PEDREIRA N.º5008 "VALE CORDEIRO N.º9

ADITAMENTO AO EIA

PROJETO DE AMPLIAÇÃO DA PEDREIRA N.º5008 “VALE CORDEIRO N.º9”

S04502-202602-UACNB/DAMA; 450.10.229.01.00006.2026; 09/02/2026

Planta da Reserva Ecológica Nacional da envolvente à pedreira "Vale Cordeiro", referente ao Aviso n.º7776/2025/2, de 25 de março.

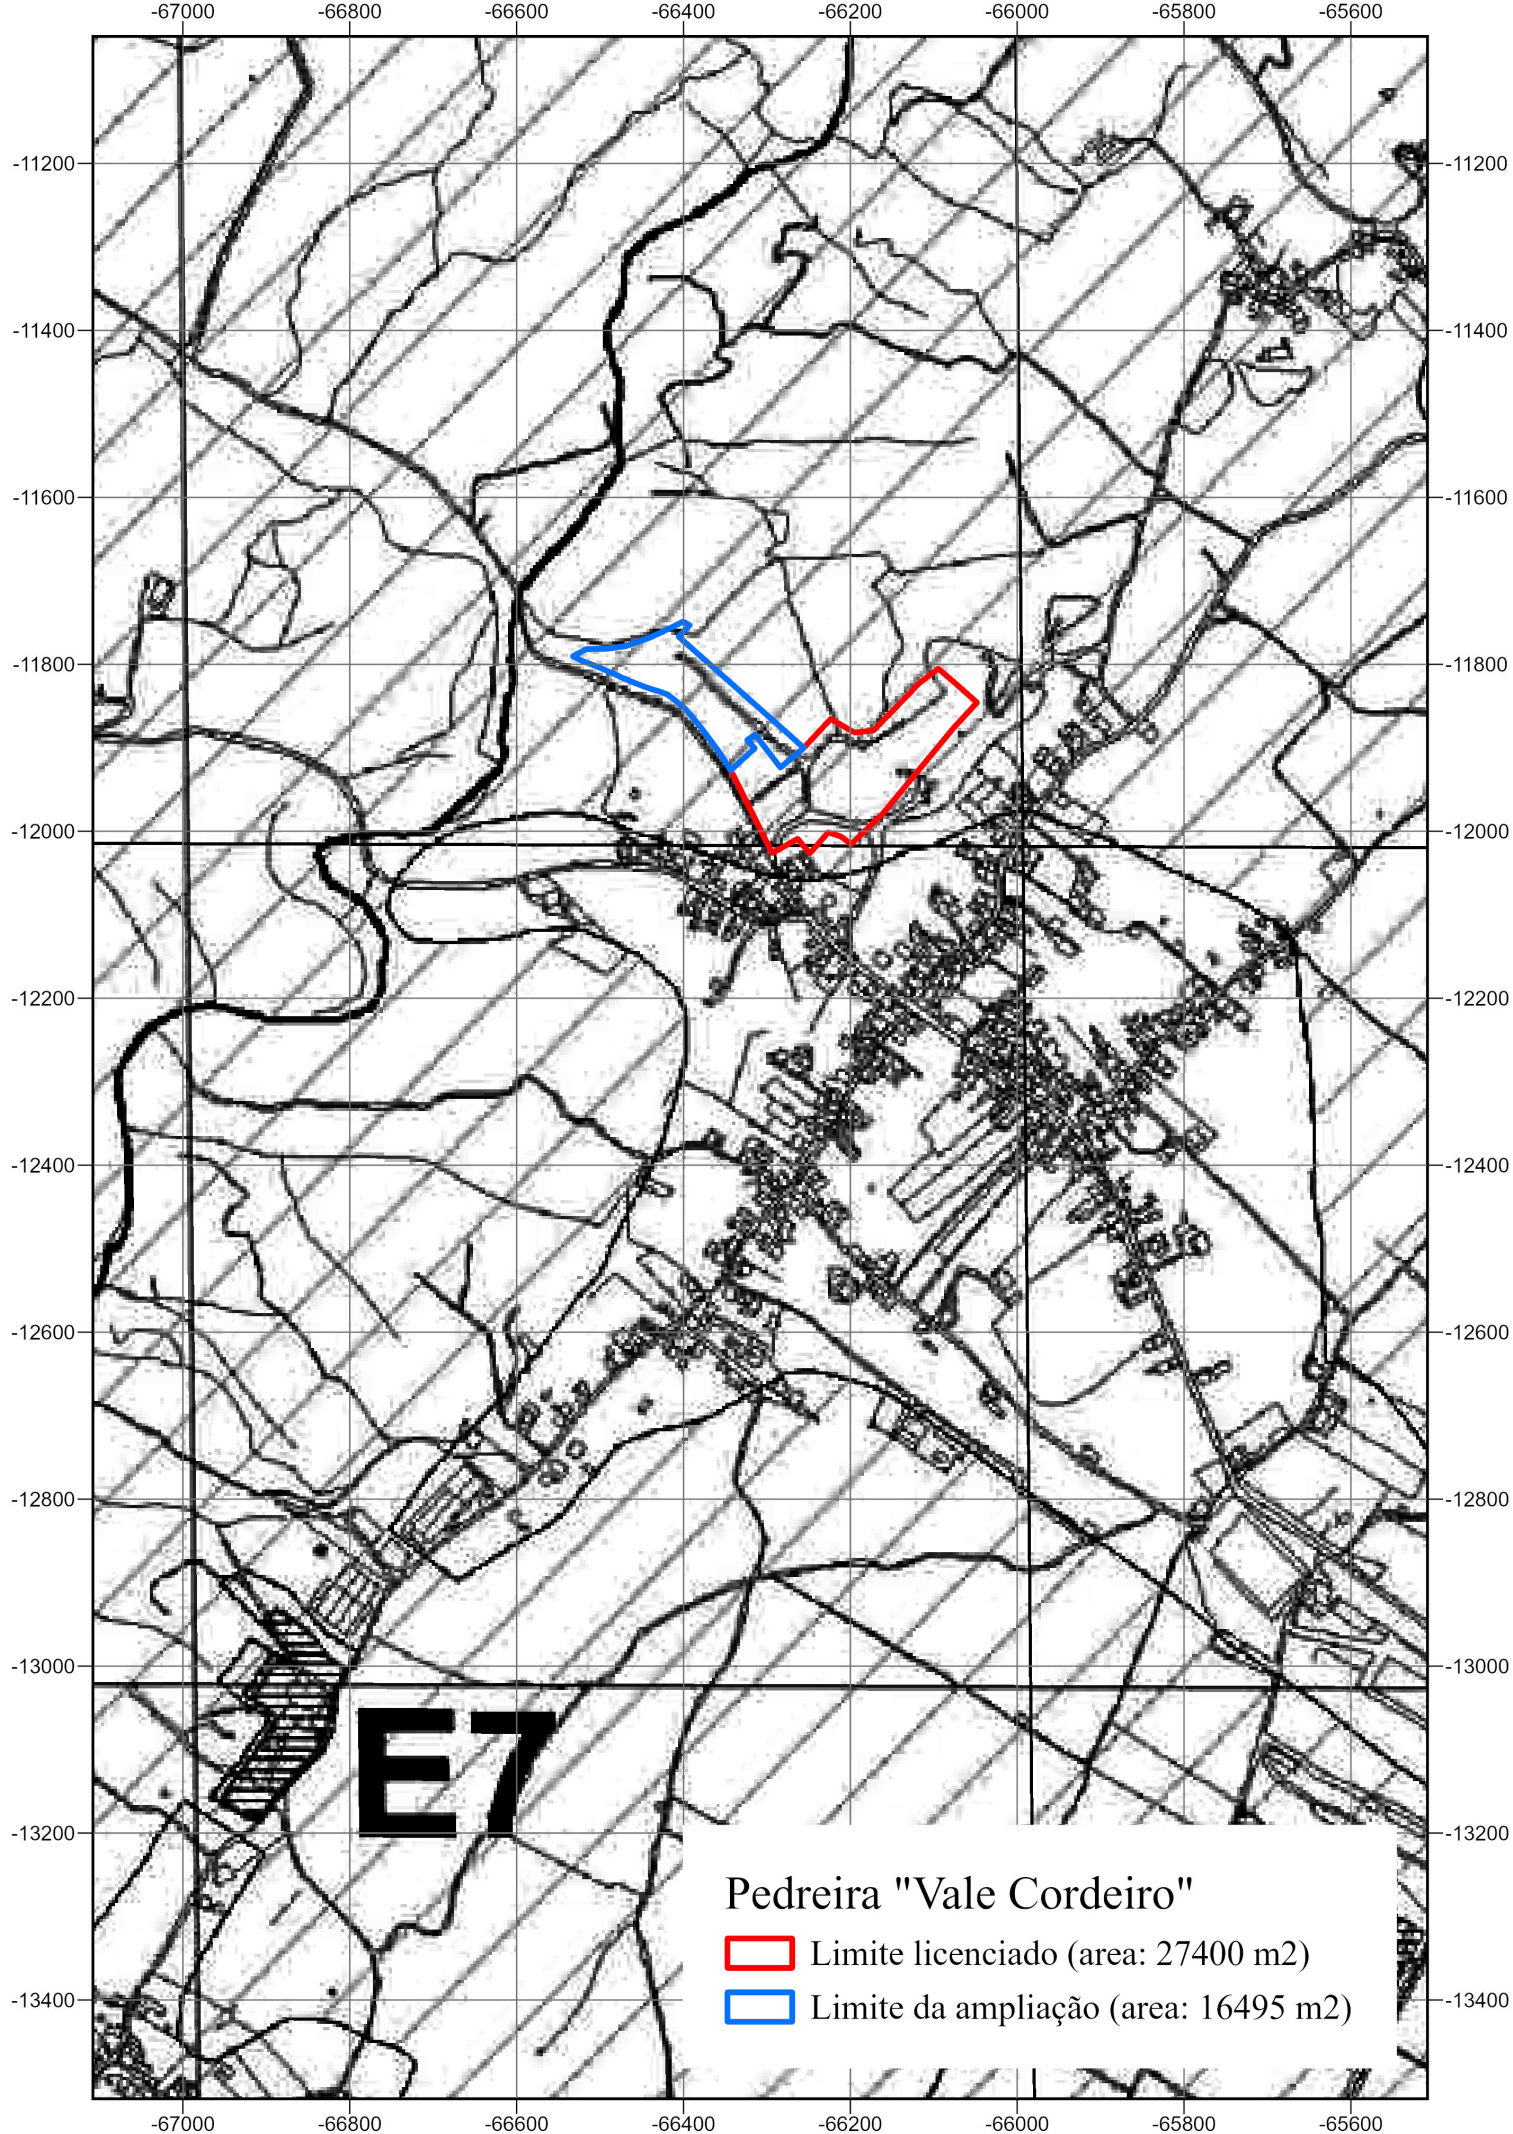
b. A Carta de REN de Alcobaça em vigor é a publicada em Diário da República em diploma autónomo (Resolução do Conselho de Ministros n.º85/2000, de 14 de julho, alterada pela Resolução do Conselho de Ministros n.º112/2004, de 30 de julho, pela Portaria n.º322/2012, de 15 de outubro, pelo Aviso n.º10426/2013, de 21 de agosto, pelo Aviso n.º6119/2017, de 31 de maio, pelo Aviso n.º12347/2020, de 25 de agosto, pelo Aviso n.º6391/2021, de 7 de abril, e pelo Aviso n.º7776/2025/2, de 25 de março – este diploma está em falta no EIA) e não a Planta de Condicionantes do PDM, tal como referido, em título, na pág. 156 do EIA.

Resposta: Apresenta-se no **Anexo 3** a implantação da pedreira (licenciada + ampliação) no extrato da Carta da REN de Alcobaça em vigor atualizada pelo Aviso n.º7776/2025/2, de 25 de março, tendo-se acedido ao extrato através do link disponível no fim do referido aviso. Tal como apresentado no EIA (no extrato do Aviso n.º6391/2021 de 07 de abril), no Aviso n.º7776/2025/2, de 25 de março, a pedreira continua a posicionar-se numa única tipologia de REN, ou seja, em “áreas estratégicas de infiltração e de proteção e recarga de aquíferos” (AEIPRA).

Assim, ao texto do 2.º parágrafo da pág.156 do EIA acrescenta-se o Aviso n.º7776/2025/2, de 25 de março, apresentando-se no **Anexo 3** a implantação da pedreira no extrato da Planta de REN atualizado por este aviso.

PLANTA A – FASE 0 DA RECUPERAÇÃO PAISAGÍSTICA

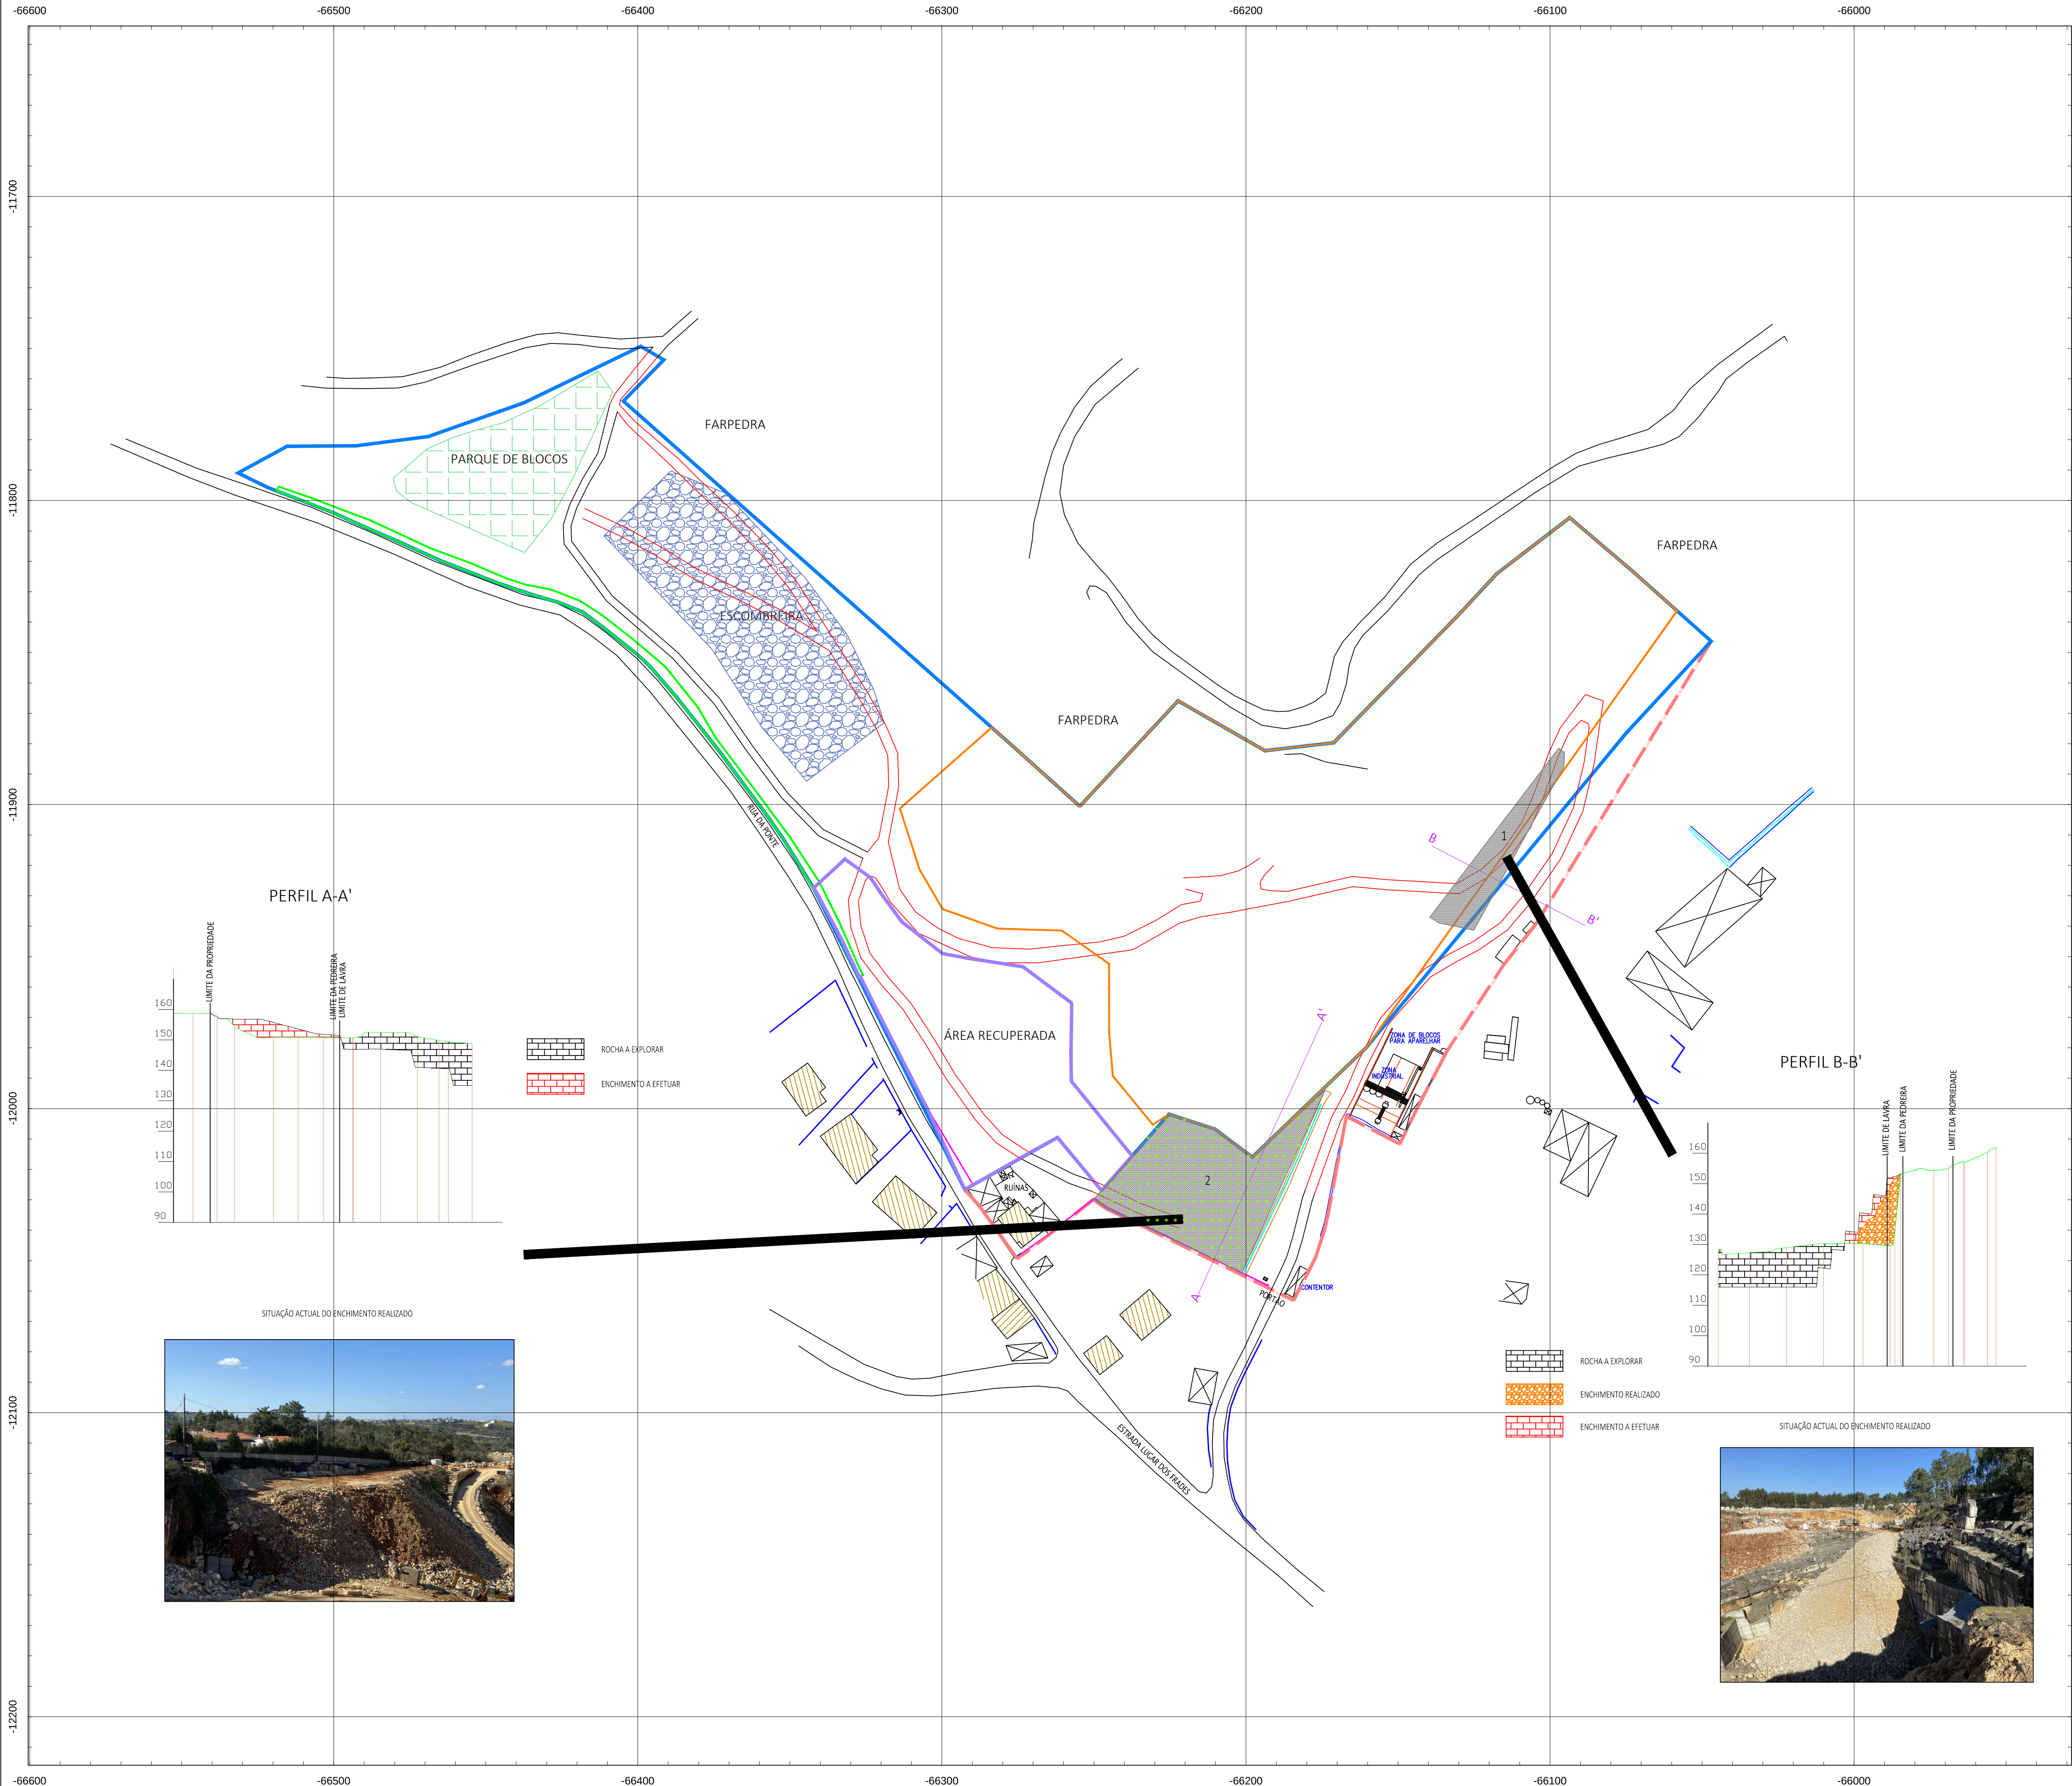
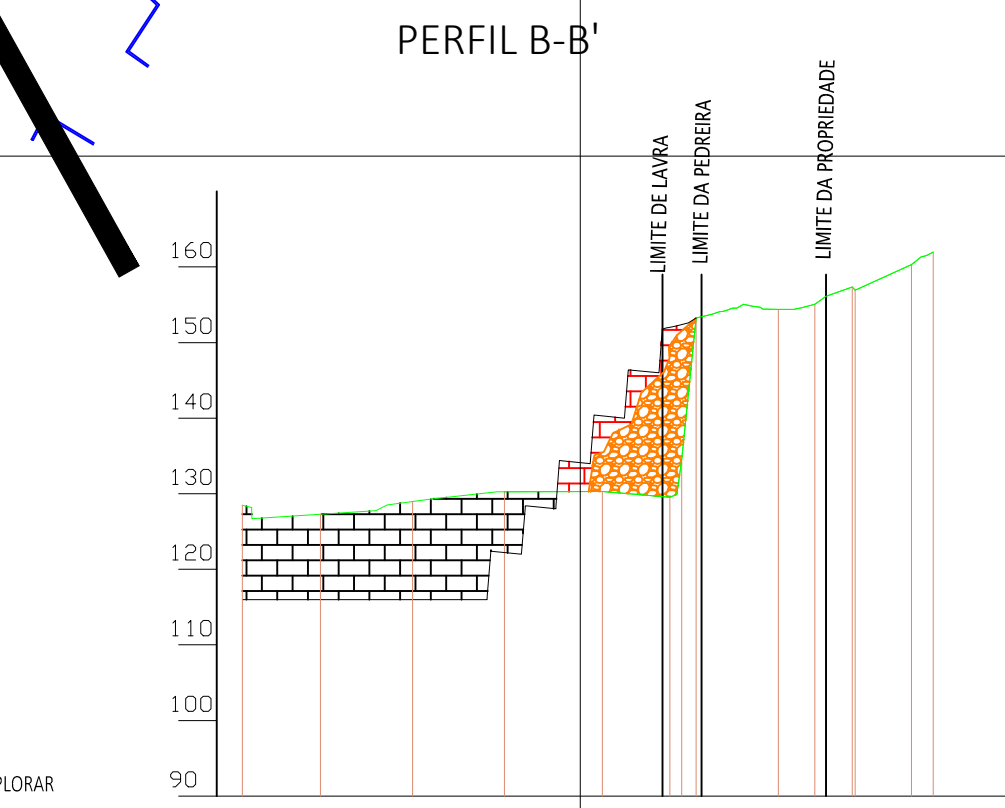
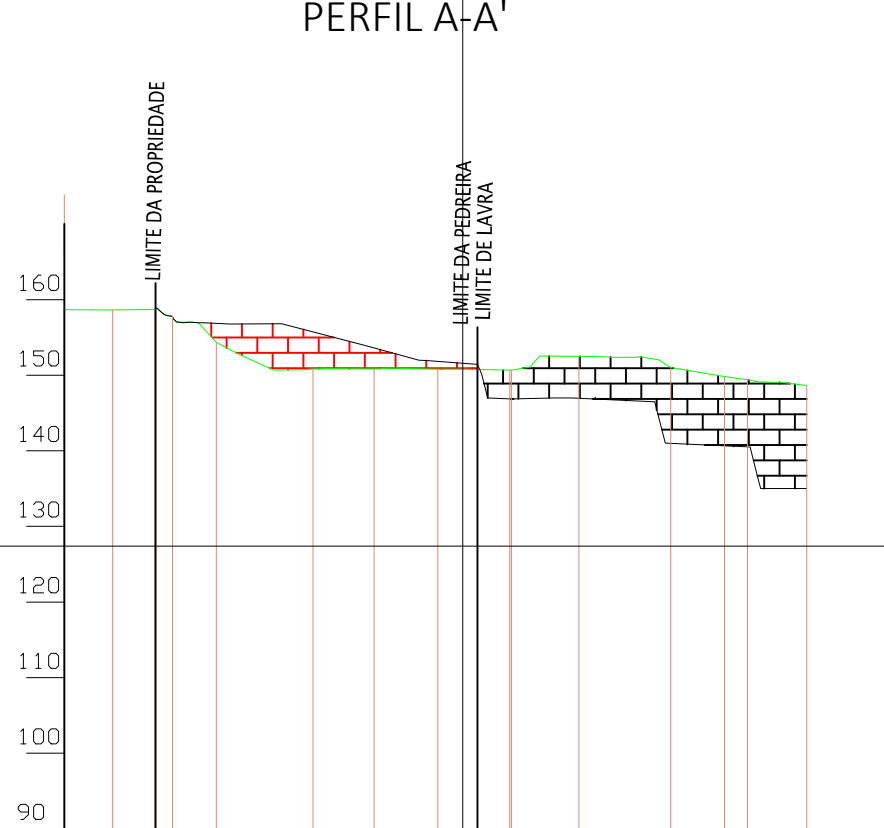
Resposta: Entende-se que a criação de uma **Fase 0 do PARP** está estritamente relacionada com o solicitado pela Comissão de Avaliação (DGEG) no item “Aspetos técnicos do projeto”, concretamente com o conteúdo do pedido no **ponto 28.d.** do presente aditamento, onde é solicitado o seguinte: “Dado que o levantamento realizado no desenho n.º3 está desatualizado, não refletindo com a realidade no terreno, nomeadamente a exploração a Sudeste exterior à área da pedreira, deverão ser repostos os degraus nessa zona”. Por outro lado, no conteúdo do pedido do **ponto 30**, é igualmente solicitado que se deverá “...ter especial atenção ao cumprimento estrito das dimensões projetadas para os degraus junto da entrada principal e do anexo de pedreira assim como na área alvo do Plano de Intervenção nas Pedreiras em Situação Crítica, como, por forma a não comprometer a sua consolidação”.

Neste contexto foi elaborada a **Planta A com a Fase 0 da Recuperação Paisagística**, com as áreas a modelar nos setores sudeste e sul da pedreira, de forma a compatibilizar a situação atual da pedreira com a solução projetada (*vide **Anexo 4*** ao presente aditamento).

No **setor sul** da pedreira (junto ao portão, defronte ao contentor social) é necessário proceder à modelação/enchimento de uma zona com 2000 m², na continuidade do alinhamento para sul da modelação/enchimento já existente que ocupa uma área com 4611 m², a qual foi executada ao abrigo da implementação de um “Plano de Intervenção em Pedreira em Situação Crítica”, e acompanhada pelas entidades.

Já no **setor sudeste** da pedreira, é necessário proceder a trabalhos de modelação/enchimento para reposição de degressos finais de escavação, numa área de intervenção com 639 m², na continuidade dos trabalhos que já tem vindo a ser executados pelo explorador nesta mesma área. A projeção destas zonas está contemplada na **Planta A - Fase 0 do PARP**, com os respetivos perfis, evidenciando-se as zonas já modeladas, as zonas a modelar na continuidade dos trabalhos já executados, e os registos fotográficos da situação que se verifica atualmente em cada um destes setores.
